Service Bulletin

HOOFDGROEP	GROEP	NO
8	82	402

BETR. Motorkap

A. Slotvanger motorkap Volvo 480

A1

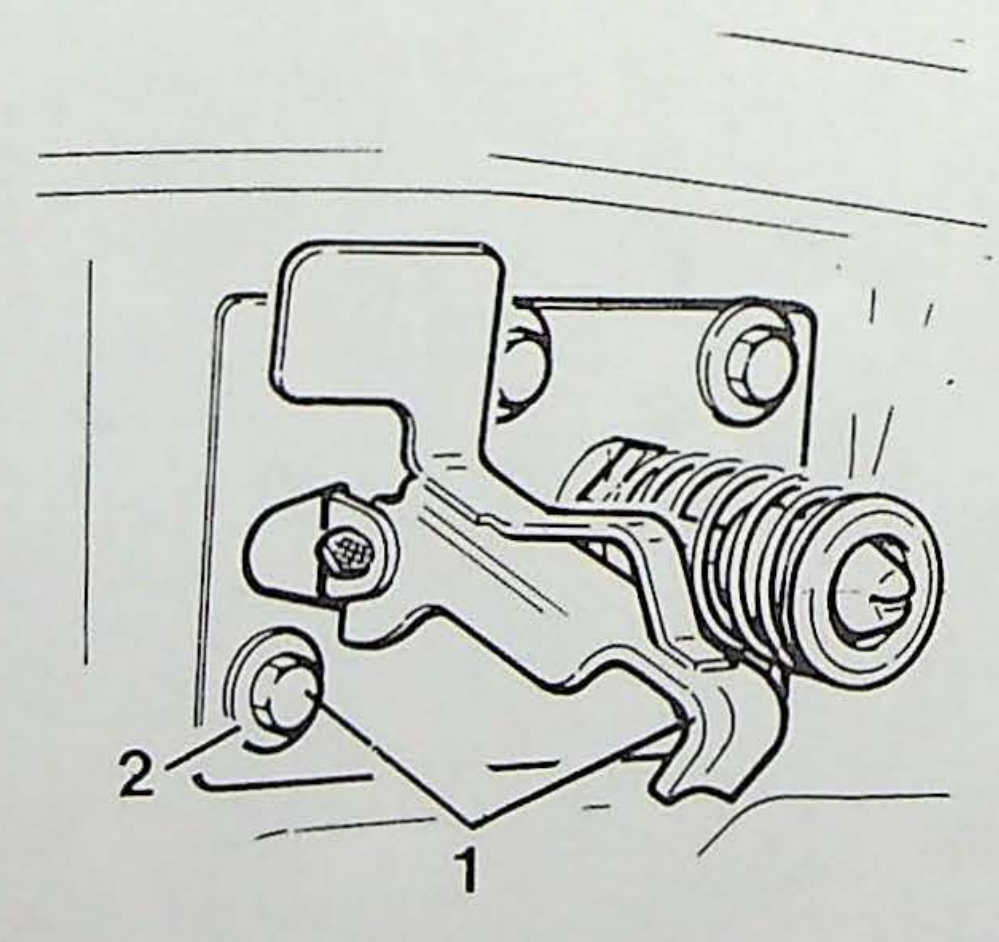
Om bij de Volvo 480 tot en met chassisnummer **537576** te voorkomen dat het aanhaalmoment van de slotvangerbevestiging vermindert dienen twee bevestigingsbouten vervangen te worden.

Achterste bevestigingsbouten van slotvanger vervangen

Verwijder de twee achterste bevestigingsbouten (1) met de vulringen (2).

Belangrijk! Vervang de twee achterste bevestigingsbouten door plusbouten en vulringen (O/N 960139-4).

Breng de twee bevestigingsbouten met vulringen aan en haal deze aan met **9 Nm**.

Waarschuwing! Haal de bouten nauwkeurig aan; met een te hoog aanhaalmoment beschadigt de motorkap.
